PREFET DES PYRENEES-ATLANTIQUES

Objet : Dossier de demande d'autorisation pour l'exploitation d'une carrière à ciel ouvert de calcaire et d'une installation de premier traitement des matériaux sur le territoire de la commune d'Isturits, présenté par la société Carrières de Sare

--- RAPPORT DE L'INSPECTEUR DES INSTALLATIONS CLASSÉES ---

Le dispositif actuel de gestion des eaux de ruissellement est décrit sur la figure n°1 jointe avec des photographies.

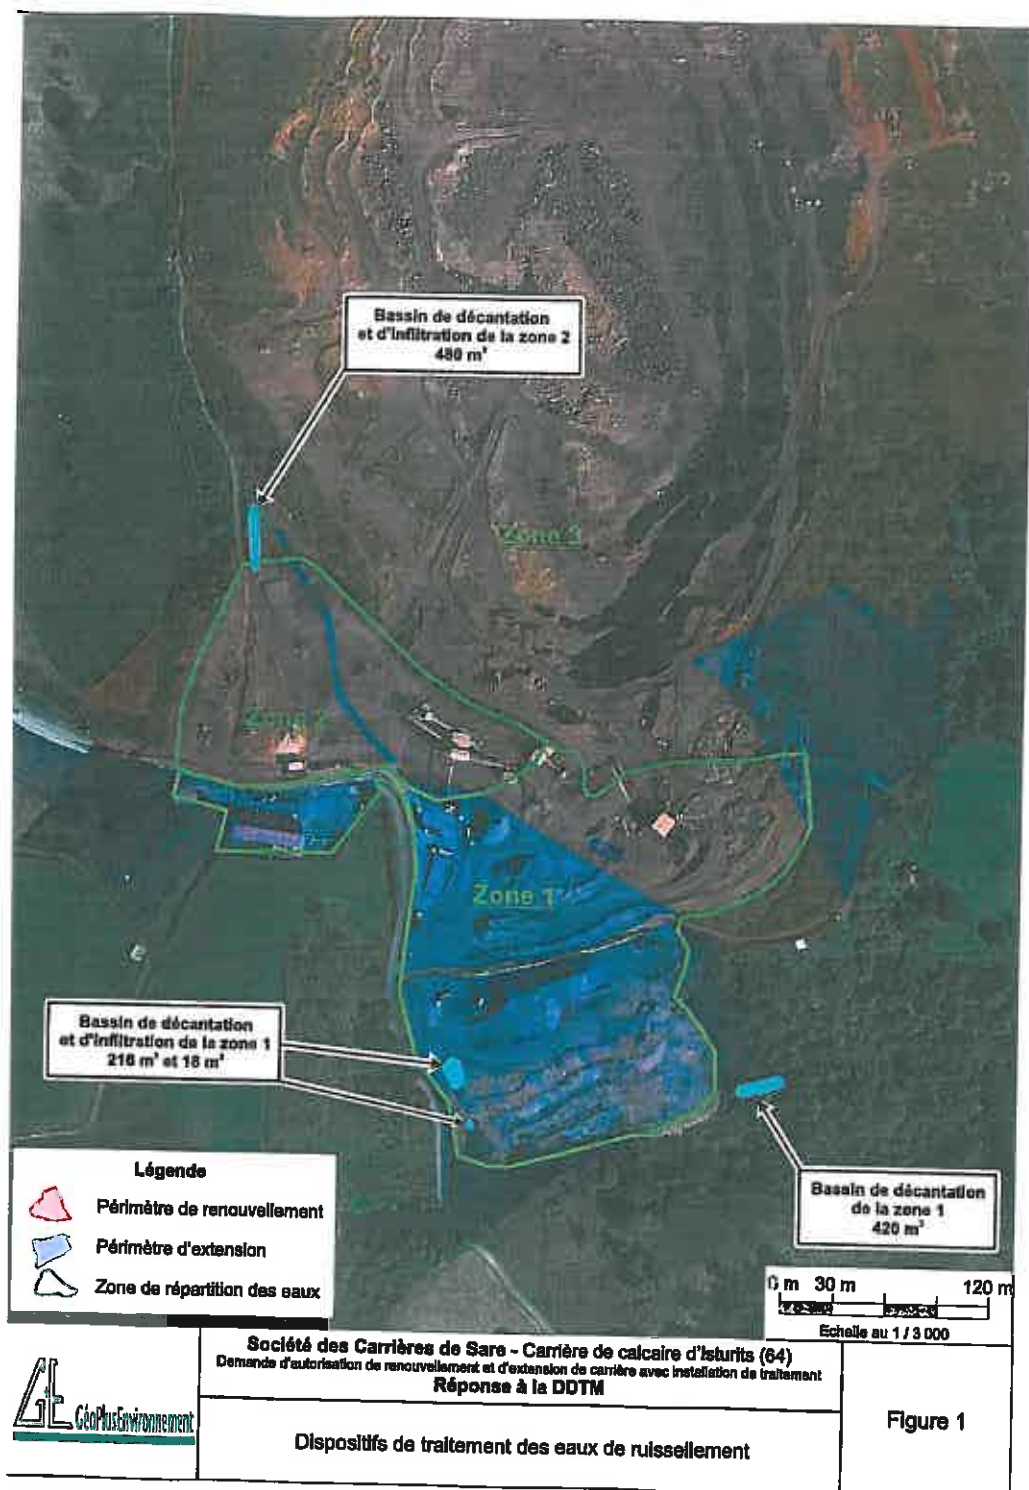
- Le volume utile du bassin calculé à 96 m³, destiné à recevoir les eaux de la zone 1 (4,2 hectares) est insuffisant. Le dimensionnement réalisé avec la méthode des pluies donne un volume utile de 300 m³. De plus il est à noter que les bassins ont été dimensionnés avec un débit de fuite de 10 l/s.ha. En l'absence de justification pour un débit différent, le débit de fuite retenu est de 3 l/s.h dans le cas général pour la pluie décennale. Le pétitionnaire doit apporter des justifications concernant le débit de fuite retenu.

- Une évaluation de l'efficacité du bassin de décantation, par rapport à sa géométrie, doit être réalisée, en précisant les hypothèses retenues (notamment la taille de la particule de référence à décanter).

- La note de calcul du volume utile du bassin d'infiltration calculé à 41 m³, destiné à recevoir les eaux de la zone 2 (1,8 hectares), doit préciser la perméabilité du sol qui permettra de calculer le volume utile.

- La note de calcul doit prévoir le risque de colmatage du fond du bassin. À cet effet la note de calcul doit préciser s'il s'agit :
 - d'un bassin d'infiltration non protégé par une zone de décantation (dans ce cas on ne prend en compte comme surface infiltrante que les parois latérales de l'ouvrage),

Zone 1 : 3 bassins d'un volume total de 654 m³ (le bassin de 420 m³ n'a pas été identifié dans l'étude d'impact, car non visible et non accessible lors de l'étude).

Zone 2 : 1 bassin d'infiltration de 480 m³.

Dans le dossier de demande d'autorisation, les bassins de décantation ont été dimensionnés à partir de la « méthode dite des débits ». Cette méthode, ainsi que la « méthode des pluies » sont toutes deux présentées dans les guides de référence du Ministère de l'Écologie et du Développement Durable. La méthode des débits est donc pertinente, reconnue et éprouvée pour le dimensionnement des ouvrages de décantation.
